**Avis délibéré
de la mission régionale d'autorité environnementale
sur la révision allégée n°1 du PLU de la commune de La
Bruguière (30)**

N°Saisine : 2021-009200

Avis émis le 27 mai 2021

Illustration 3: Localisation des 3 scénarios pour l'implantation du parc photovoltaïque sur la commune de La Bruguière (source : rapport de présentation)

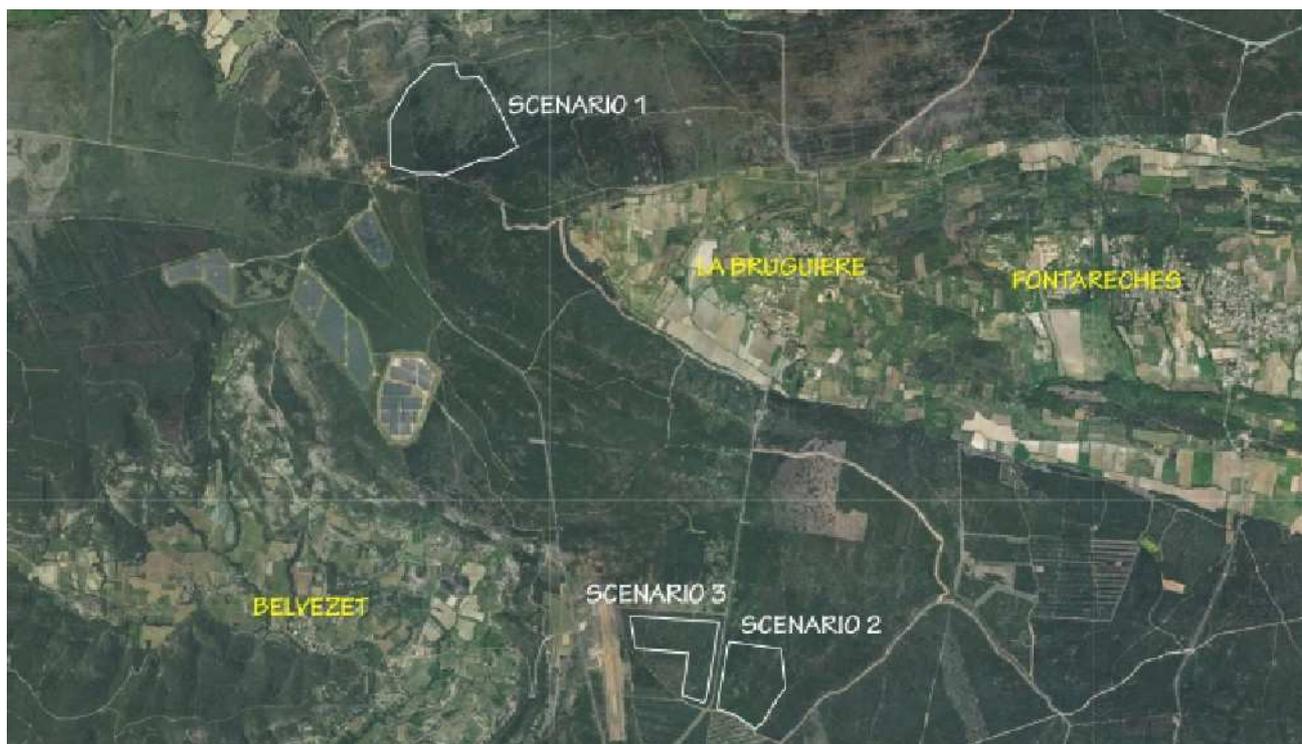
Sur le site du scénario 1, il a été jugé que les enjeux « environnementaux » étaient « trop importants » ; ce qui est également le cas pour le site du scénario n° 2, écarté pour les mêmes raisons. Cependant cette rédaction imprécise, ne permet pas de comprendre la nature et la caractérisation des enjeux. Le dossier doit préciser les thématiques dont ces enjeux relèvent, caractériser leur intensité et les incidences du projet sur ces derniers afin de restituer au public les raisons, dans leur ensemble, qui ont amené à retenir le site du scénario n°3 en priorité. Dans ces conditions, il n'est pas possible de restituer le contenu de l'analyse comparative des solutions de substitutions raisonnables qui a été réalisée.
